# 建设项目环境影响报告表

项目名称： 富源县中安莲花采石场改扩建项目

## 环境影响评价报告表专家组审查意见

## 环境影响报告表专家审查意见修改对照表

图 5-1 项目施工工艺及产污节点示意图

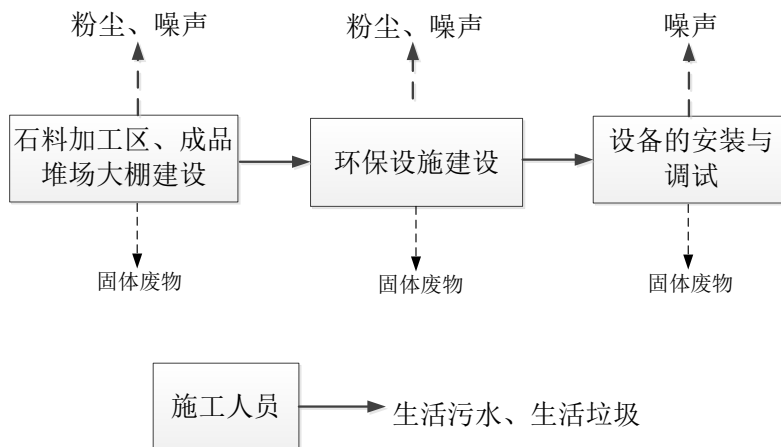
| 序号 | 审查意见   | 修改情况   |
|----|--|--|
| 4  | 结合产品方案，完善生产工艺流程，强化生产工艺说明。完善施工期工艺流程及产污节点图，核实营运期废气产生量、除尘效率及污染物排放量，进一步强化粉尘产生和排放情况核算。进一步完善各产尘环节污染防治措施。 | P25-27 结合产品方案，完善了生产工艺流程，强化了生产工艺说明。完善了施工期工艺流程及产污节点图，P29-31 核对了营运期废气产生量、除尘效率及污染物排放量，进一步强化了粉尘产生和排放情况核算。P68 进一步完善了各产尘环节污染防治措施。 |
